RESOLUCIÓN N.º 4545

Por la cual se niega una patente de invención

Rad. N.º 00-024075

PRIMERO: Que mediante escrito radicado en esta Superintendencia el 3 de abril de 2000, bajo el número 00 - 024075, se solicitó patente de invención titulada: "RECIPIENTES HUECOS CON SUPERFICIE INTERNA INERTE O IMPERMEABLE A TRAVES DE LA REACCION DE SUPERFICIE ASISTIDA POR PLASMA O POLIMERIZACION SOBRE SUPERFICIE".

Figura 2A del documento D1 WO 9522413

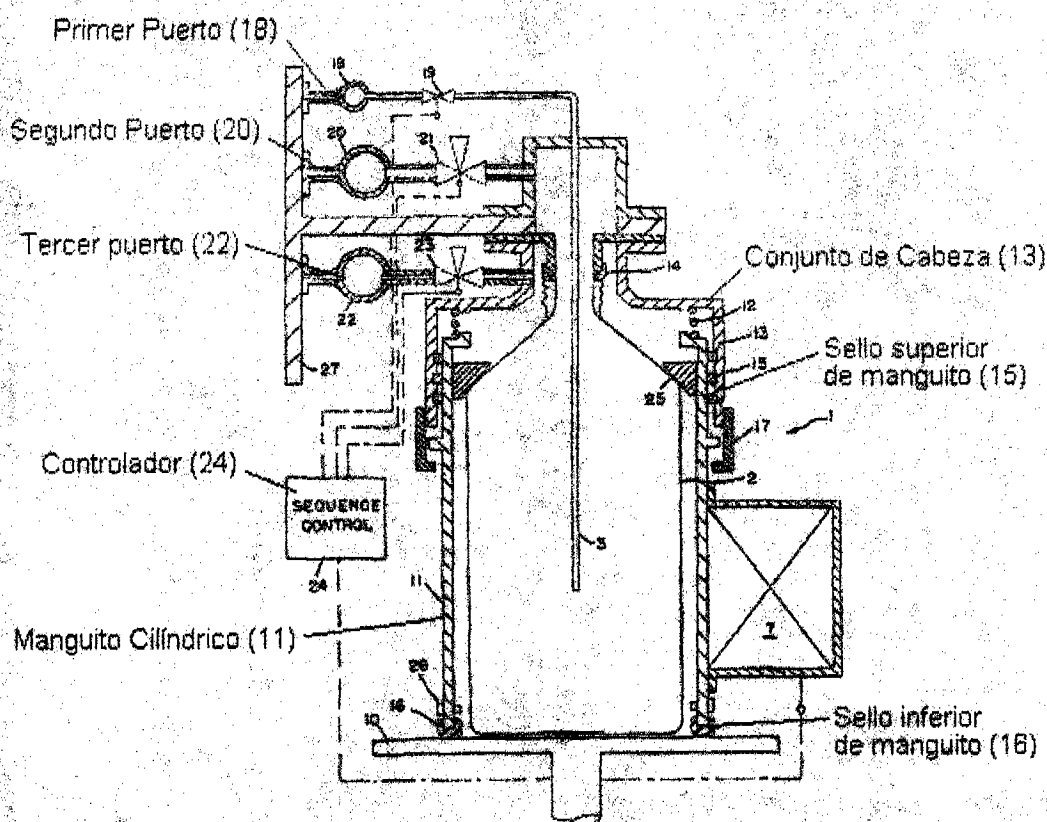
Un manguito cilíndrico (11), el cual forma parcialmente dicha cubierta. El manguito (11) es sellable en los respectivos extremos superior e inferior para completar la cubierta;

Un conjunto de cabeza (13) para sellar el extremo superior del manguito (11), dicho conjunto de cabeza (13) tiene un primer puerto (18) para acomodar el flujo de dicho gas reactivo dentro del recipiente (2) y un segundo puerto (20) para conexión al primer dispositivo de control de presión;

El manguito cilíndrico (11) tiene un tercer puerto (22) para conexión a un segundo dispositivo de control de presión;

Un controlador (24) para controlar independientemente los primer y segundo dispositivos de control de presión, para controlar selectivamente las presiones en el recipiente y la cubierta, respectivamente.

(Ver del documento D1, resumen, página 13, renglones 18 a 36; página 14, renglones 1 a 12; figura 2A; a folios 45, 48, 65, 66.)

Al comparar elemento por elemento de la invención, tal como está definida en la reivindicación 1, con las enseñanzas del documento D1, se observa que todas las características técnicas esenciales de dicha reivindicación, fueron anticipadas por la anterioridad mencionada D1. Por lo tanto, la reivindicación independiente 1, tal y como está reivindicada y sus cláusulas dependientes 2 a 10, se ven afectadas por falta de novedad, no cumpliendo así con las disposiciones del artículo 16 de la Decisión 486.
